Artikel: Aktueller Wettbewerb : Aufwertung eines alten Quartiers : Ideenwettbewerb Arbeitsamt München und Berufsinformationszentrum

Aufwertung eines alten Quartiers

Ideenwettbewerb Arbeitsamt München und Berufsinformationszentrum

1
1. Preisgruppe, Betz, München. Modell.

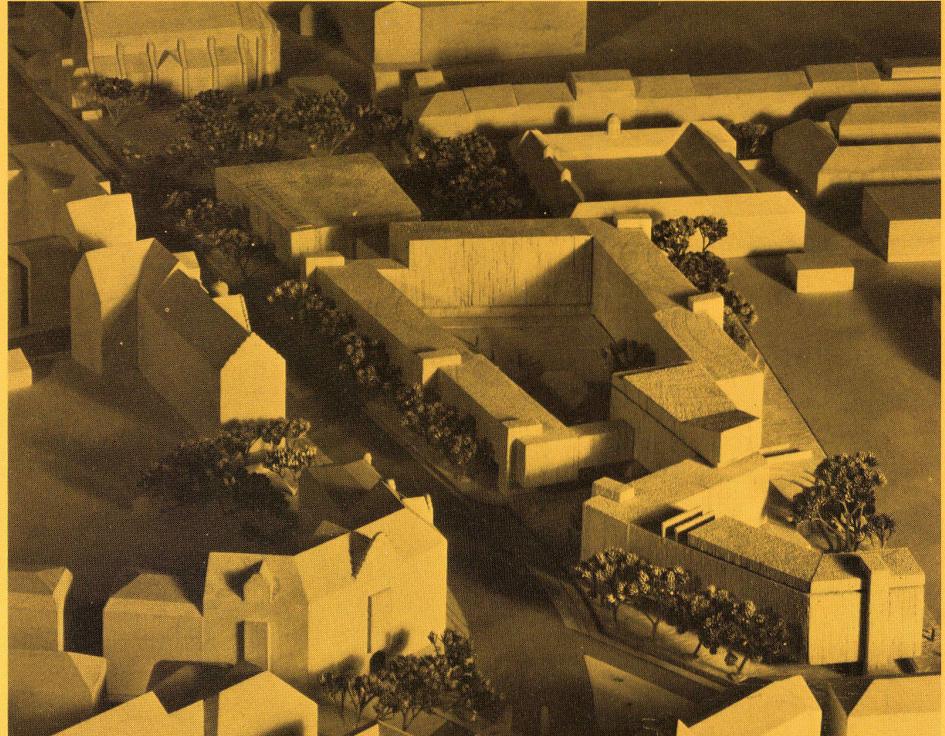
Der Entwurf besticht in seiner städtebaulichen Konzeption durch eine leicht ablesbare, gut proportionierte Abfolge von Plätzen im Wechsel von zur Straße geöffneten und gegen die Straße geschlossenen Architekturräumen. Die Höhenentwicklung am Kapuzinerplatz entspricht den Ansprüchen, die die bestehenden 3 Platzseiten an die 4. stellen müssen.

Der funktional und städtebaulich gut gestaltete Vorplatz liegt mit seinem Haupteingang richtig zum Kapuzinerplatz und bewahrt sich trotzdem eine unverwechselbare und nicht beiläufige Gestalt. Die Gebäudedisposition um den großen Hof stellt in ihrer Abfolge von niedrigem Gebäuderiegel an der Kapuzinerstraße und der wesentlich höheren, aber weit in der Grundstückstiefe liegenden Randbebauung eine vorzügliche städtebauliche Lösung dar.

Die Geräumigkeit dieses Innenhofes erlaubt ohne Gefahr gestalterischer Peinlichkeit die Verwendung von Sonderbauformen zur optischen Unterstützung bestimmter Gebäudeinhalte. Der evtl. Fortfall der vorgeschlagenen und im Programm nicht geforderten Läden am Kapuzinerplatz würde die städtebauliche Qualität nicht beeinflussen. Der 1. Bauabschnitt stellt eine in sich geschlossene, ausgewogene Anlage dar.

Die Fassaden sind ohne aufwendige Gestaltungsmittel entwickelt, wobei die Treppenhaustürme als Gliederungselemente gut proportioniert eingesetzt werden.

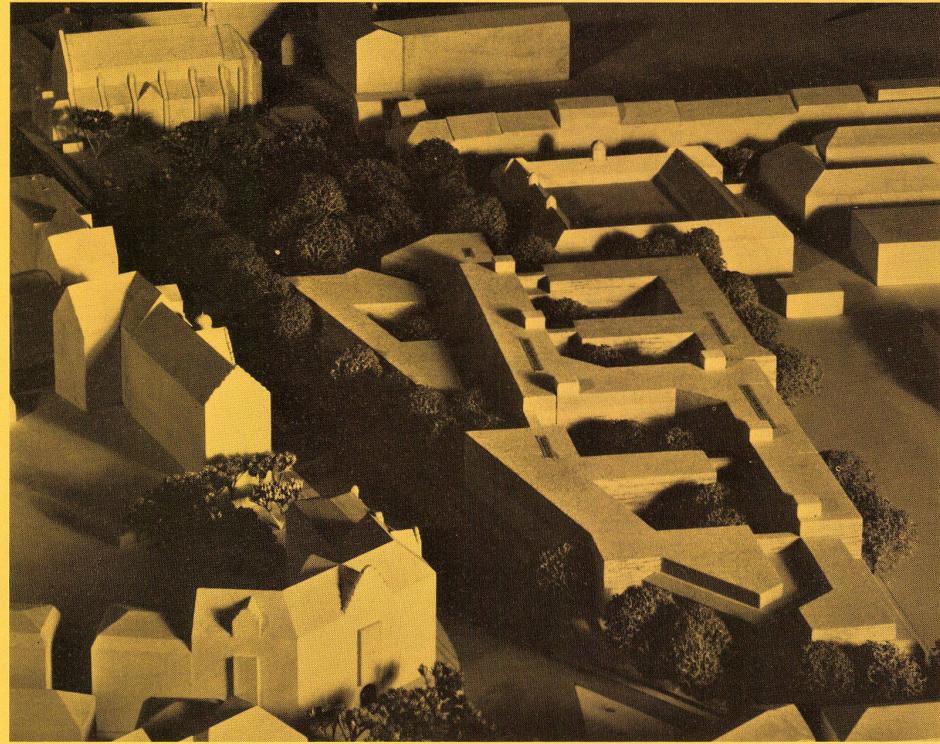
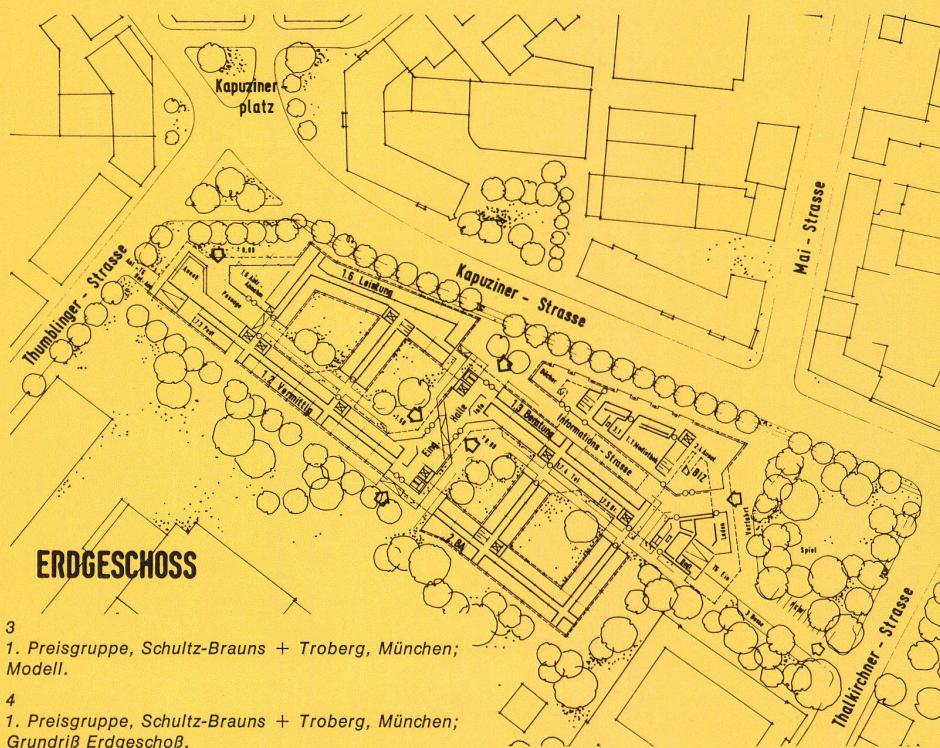
Die Innenhöfe im 1. wie im 2. Bauabschnitt sind ausreichend dimensioniert. An bestimmten Eckanschlüssen bestehen bei dem vorliegenden Entwurf Abstandsflächenprobleme. Die Wegführung konzentriert sich auf das städtebaulich reizvolle Angebot einer parallel zur Kapuzinerstraße geführten engen »städtischen« Gasse. Die Wegeführung entlang der Schlachthofgrenze ist gestalterisch nachgeordnet und erst im östlichen Teil unter Benutzung der im 2. Bauabschnitt entstehenden Innenhöfe räumlich geringfügig differenziert. Die Garagenzu-abfahrt und die Busparkplätze sind funktionstüchtig. Die Busvorfahrt ist nicht frei von Mängeln. Die erforderliche Anzahl oberirdischer Pkw-Stellplätze ist nicht erreicht. Der Vorschlag des Verfassers, der hohen inneren Bürobaugruppe eine Zone niedrigerer, in sich differenzierter Baukörper vorzulagern, wird als ein interessanter Beitrag zur Lösung des städtebaulichen Problems erachtet. Die konkave Formung des südlichen Platzabschlusses Kapuzinerplatz ist eine durchaus denkbare Lösung. Es wird allerdings bedauert, daß die Höhenentwicklung an dieser Stelle zu zurückhaltend ist. Besonders begrüßt wird in städtebaulicher Hinsicht die Zusammenfassung der Hauptzugangszone, bei einem gut proportionierten Vorplatz. Die Zusammenfassung der Einrichtungen wie BIZ, Bibliothek und Hauptzugang an dieser Stelle steigert den städtebaulichen Reiz. Der interessante und in der städtebaulichen Struktur voll befriedigende Vorschlag, das BIZ dem Büro-Bereich als eigenen, ihm aber zugeordneten Baukörper vorzulagern, verdient volle Anerkennung. Der städtebauliche Reiz dieses Vorschlags beruht allerdings auf Querschnittsdimensionen und Höhenentwicklungen, die bei der vom Verfasser vorgeschlagenen Nutzung im Bürobereich unzulässig sind. Möglicherweise ist eine Lösung angesichts der Tatsache, daß die erforderlichen Geschäftsfächen im Gesamtprojekt um ca. 10% überzogen sind, zu finden. Insoweit mag das sinnvoll konzentrierte Freiflächenangebot im Bereich Kapuzinerstraße/Thalkirchner Straße und die sonstige Kompatibilität des Vorschlags verständlich und vertretbar sein.

Durch das Freistellen der Hauptstützen entsteht eine maßstäblich und rhythmisch gegliederte Fassade. Die Sonderbereiche sind abwechslungsreich gestaltet.

5
 1. Preisgruppe, GKK + Partner, Berlin; Modell.

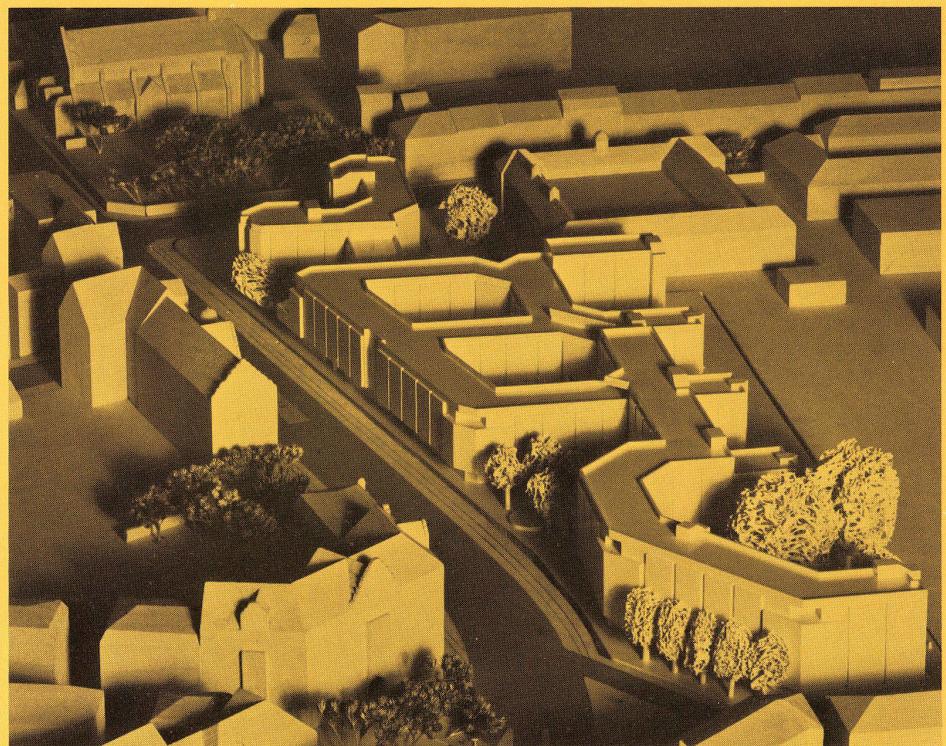
Der Vorschlag für die Platzgestaltung am Kapuzinerplatz vermag zu überzeugen. Die Anlage eines nach Süden gerichteten, gut proportionierten Vorplatzes im Anschluß an den Kapuzinerplatz stellt einen guten städtebaulichen Beitrag dar. Die Längenentwicklung der Gebäudemassen entlang der Kapuzinerstraße ist damit auf ein angenehmes Maß reduziert. Der relativ starke Überbauungsgrad bietet zwar gute Arbeitsbedingungen im Bürobereich durch geräumige Innenhöfe, schränkt jedoch die großzügige Freiflächengestaltung ein. Der vom Verfasser angebotene Ausgleich durch eine bemerkenswerte Durchlässigkeit der Gesamtanlage wird begrüßt.

Die großzügige städtebauliche Gesamtgliederung des 1. BA wird im 2. BA nicht durchgehalten. Die hier angebotene zu starke städtebauliche Differenzierung erscheint nicht zwingend. Die Lage der Zuordnung der Bücherei im Gesamtkonzept verdient Beachtung.

Die Differenzierung der Fassade resultiert aus dem Wechsel der Außenwandverkleidung teils vor, teils hinter den Außenstützen. Dieser Fassadenversatz ist jedoch aus den Raumfunktionen nicht immer zwangsläufig abzuleiten.

4. Preis, Architektenpartnerschaft Brunnert, Mory, Osterwalder, Vielmo, Stuttgart; Modell.

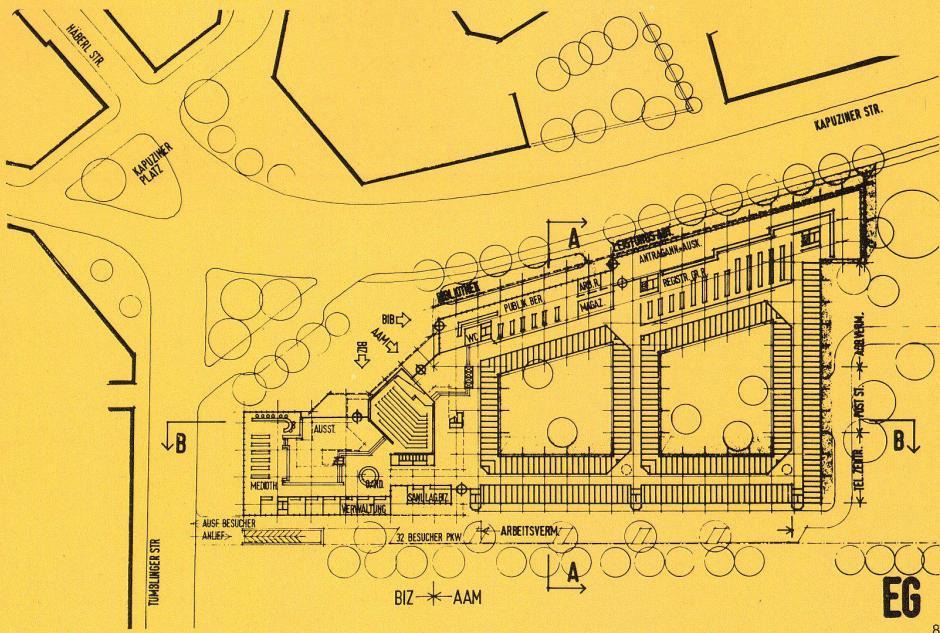
Die Fußwegeführung ist auf einen wenig ansprechenden, durch PKW-Stellplätze eingeengten Randstreifen an der Schlachthofgrenze beschränkt. Die zwischen 2. Bauabschnitt und Schweineschlachthalle vorgesehene großzügige Freifläche wird anerkannt. Die Tiefgaragenzufahrt ist in Verbindung mit dem Busparkplatz nicht verkehrstüchtig. Die entgegengesetzte Anlage von Busvorfahrt zum BIZ und Busparking wird beanstandet.

Die Lage des Haupteinganges mit Konzentration der publikumsintensiven Nutzung in diesem Bereich wird hervorgehoben. Die Einzelgestaltung der Platzwände am Kapuzinerplatz nimmt alle erkennbaren städtebaulichen Beziehungen auf. Die Parallelführung der Straßenrandbebauung der Kapuzinerstraße ist im Grundsatz richtig. Jedoch wird eine starke rhythmische Gliederung dieses Randbereiches vermissen. Ein zu erhaltender Baum in der Grundstückszufahrt an der Thalkirchner Straße ist entfernt.

Die Fassadengestaltung unter Verwendung von Ziegelmauerwerk entspricht der großflächigen Baukörpergliederung des Gesamtkomplexes. Sie steht damit im Gegensatz zu den maßstäblich gegliederten Wohnhausfassaden an der Nordseite der Kapuzinerstraße.

Die Lage der Sonderbereiche am Haupteingang Kapuzinerplatz ist deutlich ablesbar, jedoch sind die Proportionen unausgewogen.
